(仮称) 蘇我火力発電所建設計画に係る
環境影響評価方法書についての
意見の概要と事業者の見解

平成 30 年 4 月

千葉パワー株式会社

1970年当時の現地

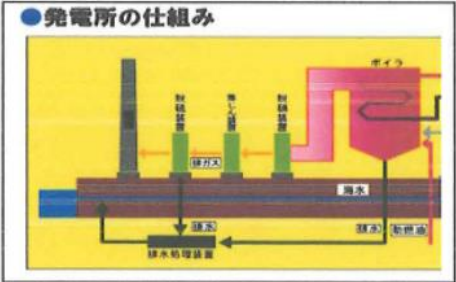
No.	一般の意見	事業者の見解
53	<p>土壌が汚染されている可能性があるとするれば、建設残土はどのように処分する予定ですか。その調査は、いつ行いますか。ちなみに、私の調査では、以前、溶鉱炉と野積み貯炭場であったとの情報もありますが、間違っていますか。</p>	<p>建設工事などに伴い発生する土砂は、発電所構内の造成等に利用する計画としております。建設工事に伴う土壌汚染に関する調査は、アセス終了後の工事着手手続きの段階で「土壌汚染対策法」及び「千葉県土壌汚染対策指導要綱」に沿った調査等を行い、これらの規定に沿って適性に手続きを行います。</p> <p>「対象事業実施区域」は、鉄の製造プロセスである焼結工場、溶鉱炉及び原料置場として利用していた場所であることを JFE スチール株式会社から聞いております。</p>
54	<p>旧 JFE 敷地内で、すでに、総合スポーツ公園内で、形質変更時要届出地域（ヒ素、フッ素）に指定されている場所があります。発電所予定地は、第五高炉等があった場所であり、土壌汚染の可能性が高いと言えます。しかし、項目として設定されていません。「発電所にかかわる環境影響評価の手引き」には、火力発電所に係る「参考項目」の設定根拠として、土壌汚染については、「一般的な事業の内容により、土壌汚染を生じるような物質を取り扱うことは想定されないことから、参考項目として設定しない。ただし、土地掘削等により土壌汚染物質が発生し、明らかに環境への影響が予想される場合は除く」</p> <p>横須賀火力の方法書に対する県知事意見では「配慮書では、土壌汚染の状況を把握した上で、土壌汚染による影響が懸念される場合は、評価項目として選定し、適切に調査、予測及び評価を行うことを求めた。しかし、方法書では、事業実施区域内の一部において汚染土壌が確認されているが、本事業の実施に伴い掘削した汚染土壌は土壌汚染対策法等に基づき、構内において覆土等の対策を施した上、適切に保管することから評価項目として選定していない。しかし、方法書及び「方法書についての意見の概要と事業者の見解」が送付された後に、事業者から、先行して撤去する工事（以下「先行撤去工事」という。）に伴い発生する汚染土壌を構外に搬出するとの説明があった。事業者は、ガイドラインに基づき環境影響評価の対象としないことが可能とされている先行撤去工事について構外に搬出するとしているが、環境影響評価の対象である工事においても構外に搬出する可能性は否定できない。構外に搬出することは、恒久的な環境保全措置ではあるものの、一方で汚染の拡散リスクをもたらす可能性がある。こうしたことから、土壌汚染を評価項目として選定し、土壌汚染による健康影響及びその懸念が生じないよう、先行撤去工事において構外に搬出することとした経緯について説明するとともに、汚染の状況を可能な範囲で明らかにした上で、適切に予測及び評価を行い、準備書で示すこと」</p> <p>汚染土壌を構外に搬出する場合は、項目として、設定するべきであるという結論です。</p>	<p>「対象事業実施区域」における土壌汚染の現状については、「土壌汚染対策法」に基づく「要措置区域」及び「形質変更時届出区域」には指定されておりません。（方法書 3 章 P211）この区域は、鉄の製造プロセスである焼結工場、溶鉱炉及び原料置場として利用していた場所であることを JFE スチール株式会社から聞いております。</p> <p>建設工事などに伴い発生する土砂は、発電所構内の造成等に利用する計画としております。建設工事に伴う土壌汚染に関する調査は、アセス終了後の工事着手手続きの段階で「土壌汚染対策法」及び「千葉県土壌汚染対策指導要綱」に沿った調査等を行い、これらの規定に沿って適性に手続きを行っていくよう考えています。</p>

この区域は、鉄の製造プロセスである焼結工場、溶鉱炉及び原料置場として利用していた場所であることをJFEスチール株式会社から聞いております。
 建設工事などに伴い発生する土砂は、発電所構内の造成等に利用する計画としております。建設工事に伴う土壌汚染に関する調査は、アセス終了後の工事着手手続きの段階で「土壌汚染対策法」及び「千葉市土壌汚染対策指導要綱」に沿った調査等を行い、これらの規定に沿って適性に手続きを行っていくよう考えております。
 また、既設護岸周辺での工事では、適切な土留め壁を設けるなど、海域に土砂が流出しない対策を検討してまいります。

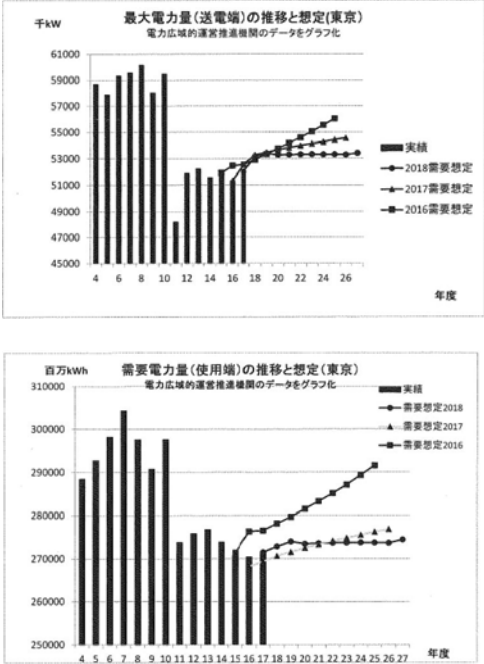
62	<p>悪臭の原因となるアンモニア設備及び可燃ガス（水素、油ミスト等）の放出口は住宅地から少しでも離れるように発電設備の西側に設置することを検討して下さい。（建物が拡散の遮蔽物となるように）</p>	<p>発電所における悪臭物質としては、排煙脱硝装置で使用するアンモニアが考えられますが、運転においては、脱硝装置へのアンモニア注入量を適切に管理するとともに、アンモニアを取扱う設備については定期的に検査を実施し、適正な維持管理によって悪臭の防止に努めてまいります。 可燃性ガスの取扱いについては、関係法令に基づくとともに可能な限り周辺環境に配慮した設備を計画してまいります。</p>
